福山駅前広場再編事業について

2025年（令和7年）2月4日

福山市 企画財政局 福山駅周辺再生推進部 福山駅周辺再生推進課

2. これまでの意見と対応案

① 路線バスの影響による渋滞

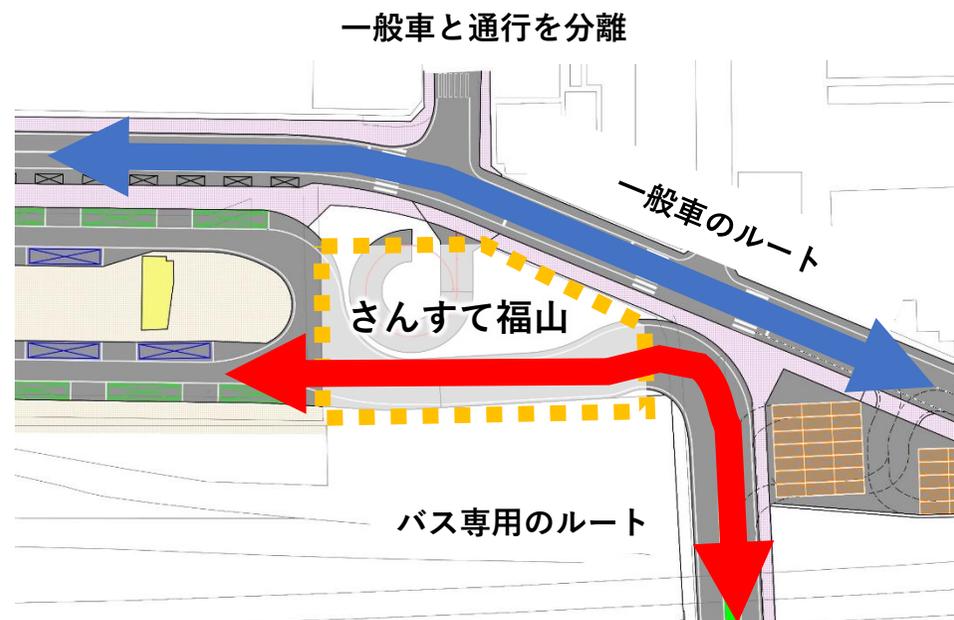
北口をバスターミナルにするということは、北口の渋滞を引き起こすということにはならないか。

一般車と通行を分離することを検討します

- バス専用のルートを設け、一般車と通行を分離することで、バスが北側の道路に出ることはないため、路線バスによる北口の渋滞への影響はないと考えています。
- ただし、そのためにはさんすて福山の一部解体が必要となることから、JRと検討を行っています。
- また、現在の北口広場周辺道路については、駅への送迎のピーク時に混雑が生じることがあるため、それも今回の整備で解消していくことを検討しています。

② 道路・駐車場の見直しが必要

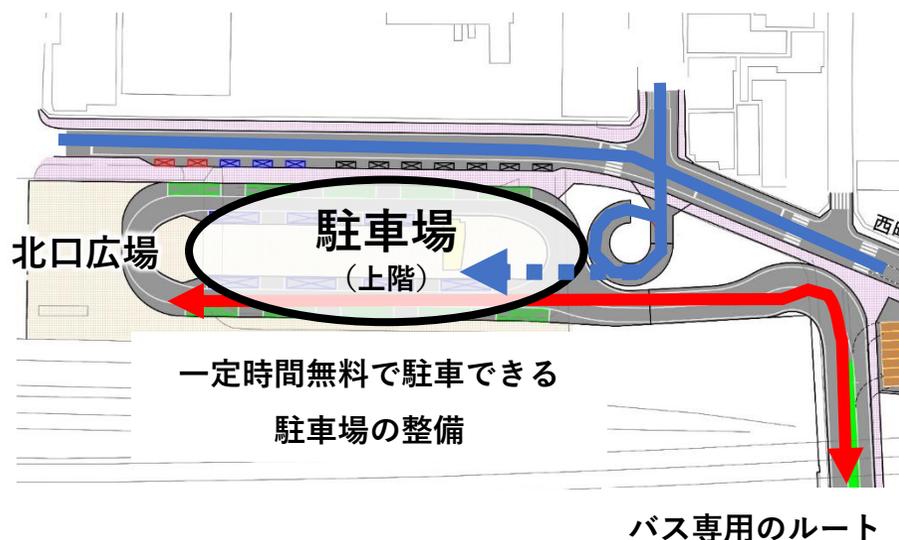
北口の渋滞を起こさず、スムーズな周辺交通と快適なウォークブル空間を実現させるためには、道路・駐車場等の見直しが必要になる。

バス専用のルートを確認し、一般車と通行の分離を検討しています
鉄道への乗換えや送迎しやすい駐車場の整備を検討しています
渋滞を生じさせない交通規制や交差点改良を検討しています

- さんすて福山の一部解体により、バス専用のルートを確認することで、一般車と通行を分離し、互いに干渉させないように検討しています。バスが安全に走行でき、かつ、定時性の確保にもつながると考えています。
- バスターミナルの上階に一定時間無料で駐車できる駐車場の整備を検討しています。
- 渋滞を生じさせない交通規制（信号制御や駐車場への右折進入禁止など）や交差点改良（出入りしやすい隅切りの整備など）を検討していきます。

③ 高架下をくぐる道路を多くのバスが通行すると危ない

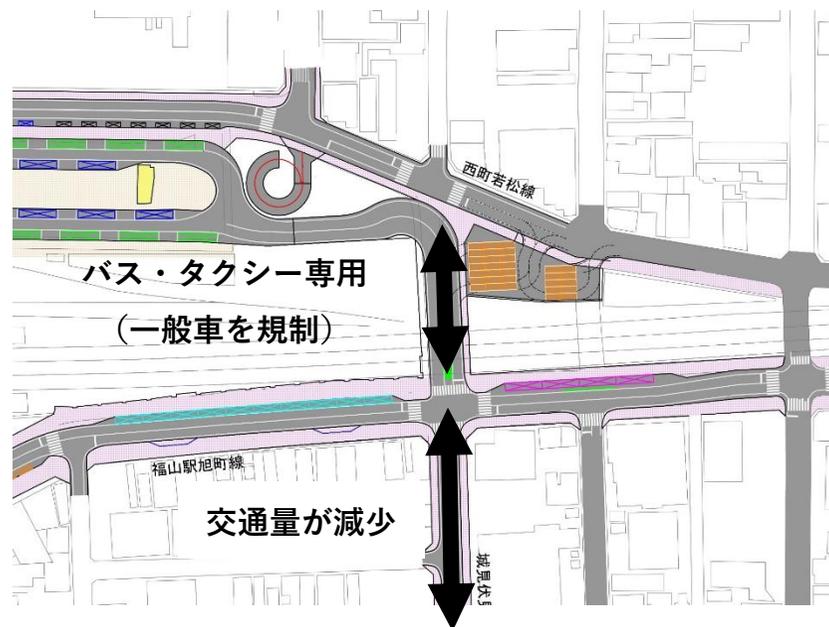
高架下をくぐる道路を多くのバスが行き来すると危ない。

安全性はしっかり確保するよう検討しています

- 高架下をくぐる道路をバス・タクシー専用とすることにより、交通量の減少を図ります。
- それに伴い、南側の道路も交通量が減少すると考えています。
- 更に、東1番ガード(南)交差点の改良により、安全性の向上を図ります(見通し確保・乱横断防止)。

④ 天満屋の駐車場待ちの車両による路線バスへの影響

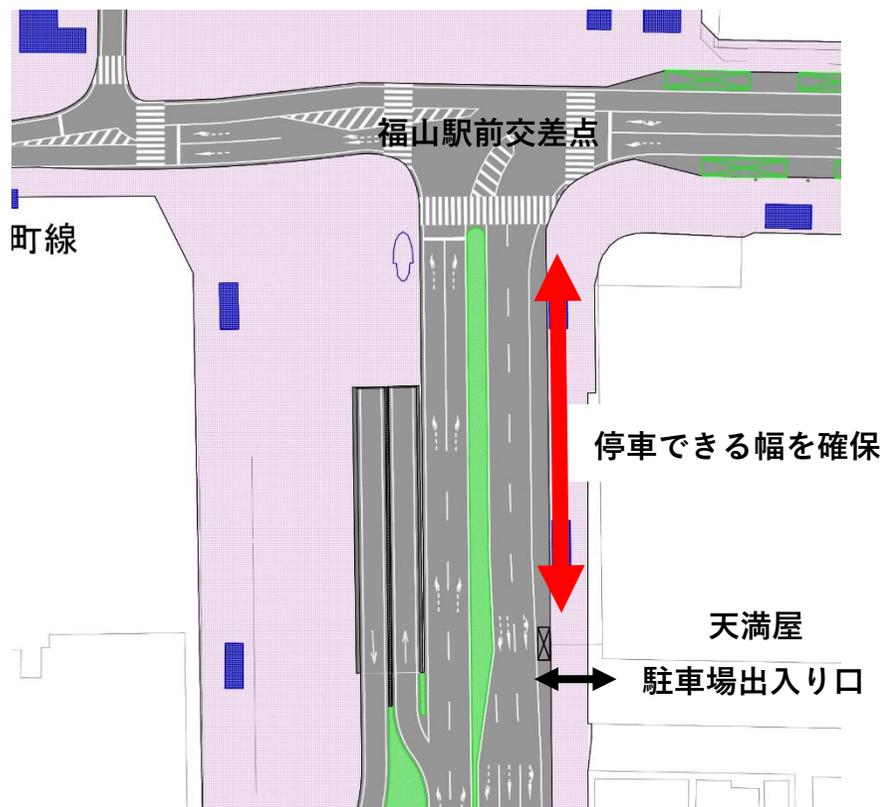
天満屋の駐車場に車が並んで、天満屋の北側の道路が渋滞することがある。天満屋北側にバス停をつくると停車できないことがあるのではないか。

路線バスに影響がでない道路計画を検討します

- 天満屋の西側に駐車帯を設けることで、駐車場入口から福山駅前交差点までの間に車が停車しても後続車に影響が出ない道路計画を検討します。
- 路線バスが乗り場から車線に合流しやすい路面標示を検討します。

天満屋北側に渋滞が生じない運用を検討します

- 駐車場の管理者と連携して、天満屋北側に駐車場待ちの車両による渋滞が生じない運用を検討します。

⑤ 乗車時間の増加、駅南側での乗降のニーズ

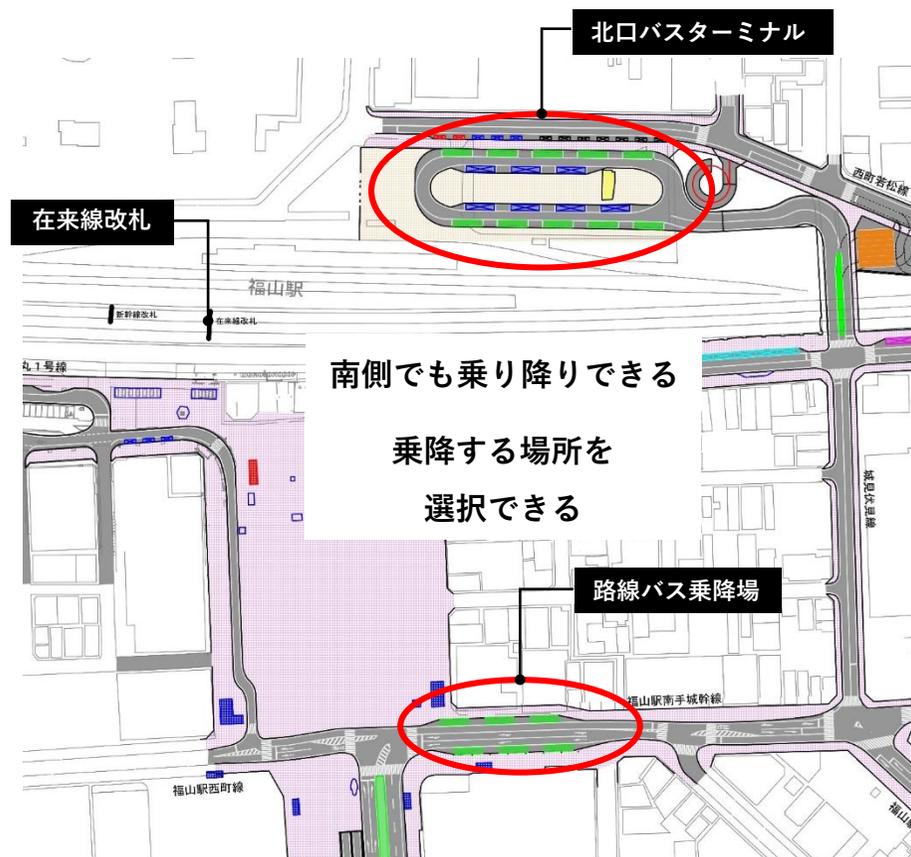
バス利用者の多くは目的地が南方面のため、利便性の観点からも南側を希望するのではないか。
路線バスの乗車時間が増える。

バス停を南側にも配置することを検討しています
利用者が南北の乗降場所を選択できるようになります

- ・ 鉄道利用者などは北側を利用し、南側に用事がある利用者は南側を利用することができます。

(3) タクシーに関すること

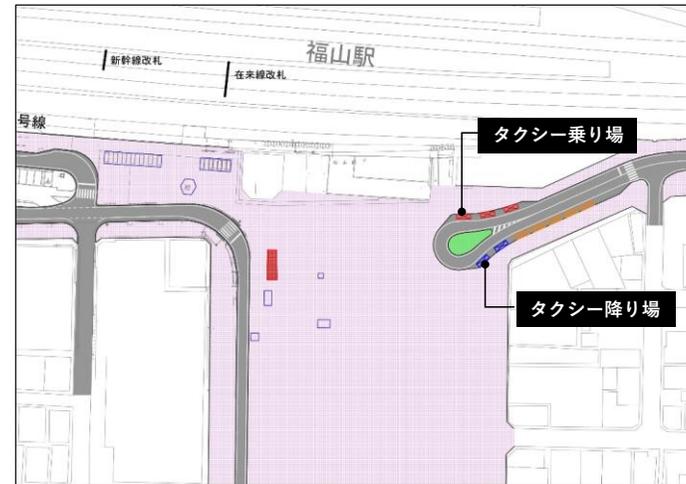
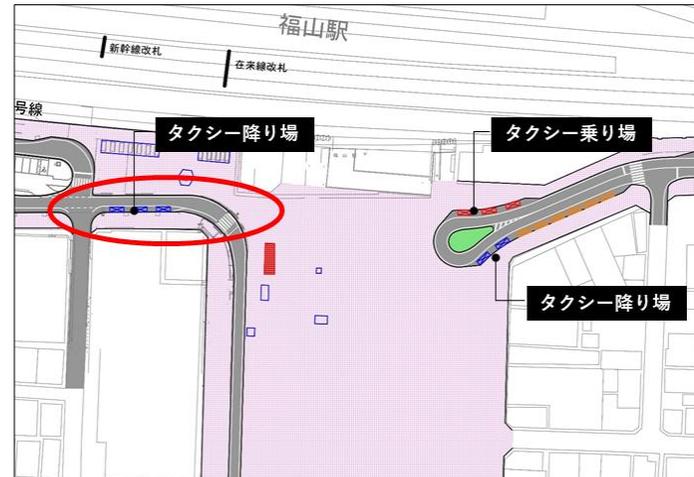
タクシー乗降場は
駅から近く、
分かりやすくしてもらいたい

- ・ 駅南側のタクシー乗り場は、現在の位置から大きく移動しないよう検討しています。
- ・ また、南から来たタクシーが駅の近くで乗客を降ろせるよう、西側にも降車場の配置を検討しています。

(4) 送迎バスに関すること

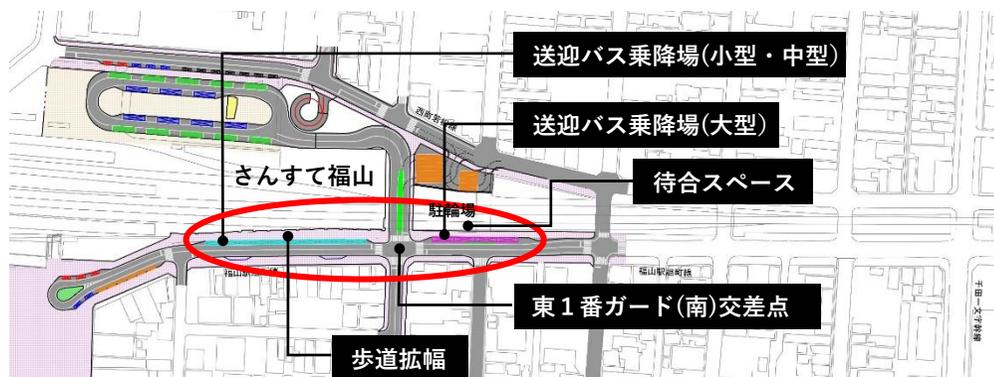
- 送迎バス乗降場は駅から近く、分かりやすくしてもらいたい
- バスを待つ人と歩行者・自転車との交錯が危険

乗降場を駅の近くに配置することを検討します

- 配置場所は、さんすて福山や駐輪場の南側を検討しています。
- 歩道の拡幅をするとともに、バス待ち空間の確保を検討します
- さんすて福山の南側の歩道を拡幅するとともに、駐輪場内にバス待ち空間を確保することで、交錯リスクを低減することを検討しています。

(5) 交通規制に関すること

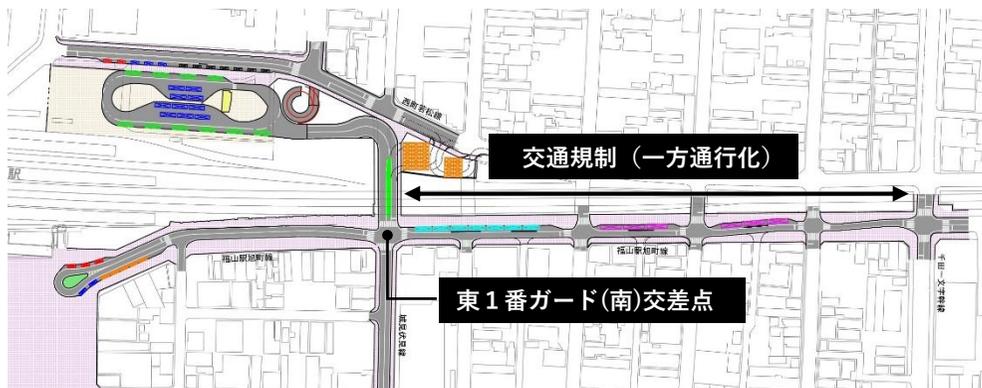
実験時に一方通行化によって
駅への行き来が不便になった

駅へのアクセスを確保するため、
一方通行を行わない方向で
検討しています
